Acuerdo 1044 Por el cual se aprueba la actualización de los límites de generación y absorción de potencia reactiva de las unidades 1, 2 y 3 de la planta de generación Miel 1 y las respectivas curvas de carga

1044

1 Marzo, 2018

UNIDAD 1

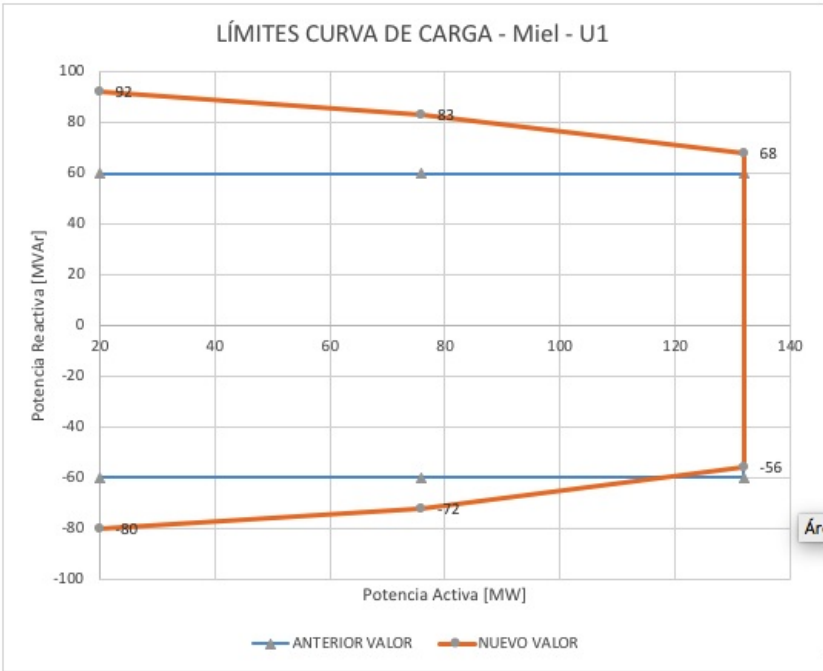
Aprobar la declaración de una nueva curva operativa de carga de las unidades 1, 2 y 3 de la planta de generación Miel 1, en la que se define la capacidad para entrega y absorción de potencia reactiva de la unidad en función de la potencia activa generada así:

Capacidad de Generación de Reactivos en:	VALOR ANTERIOR	VALOR POSTERIOR
P[MW]	Q [MVar]	Q [MVar]
20	-60	-80
76	-60	-72
132	-60	-56
132	60	68
76	60	83
20	60	92

UNIDAD 2

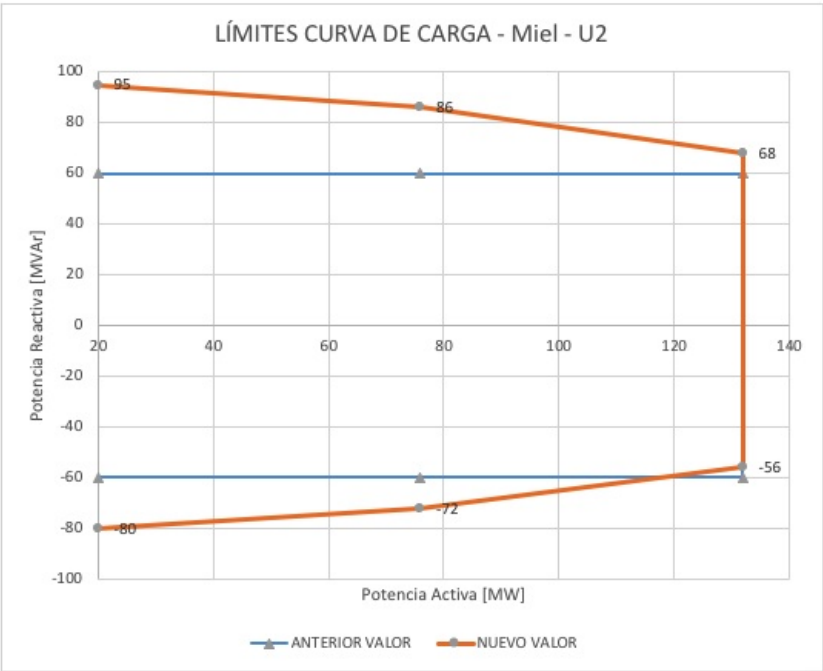
Capacidad de Generación de Reactivos en:	VALOR ANTERIOR	VALOR POSTERIOR
P[MW]	Q [MVar]	Q [MVar]
20	-60	-80
76	-60	-72
132	-60	-56
132	60	68
76	60	86
20	60	95

UNIDAD 3

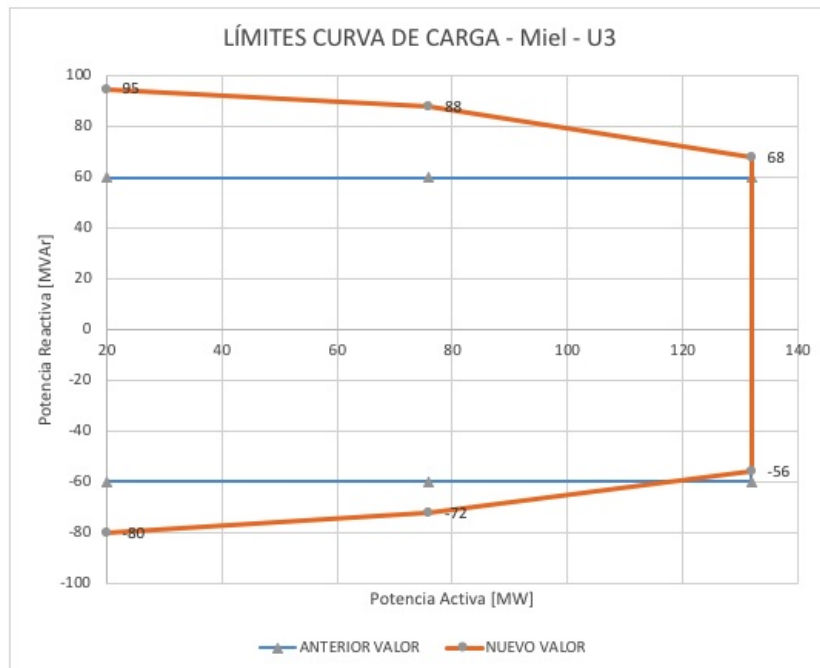
Capacidad de Generación de Reactivos en:	VALOR ANTERIOR	VALOR POSTERIOR
P[MW]	Q [MVar]	Q [MVar]
20	-60	-80
76	-60	-72
132	-60	-56
132	60	68
76	60	88
20	60	95
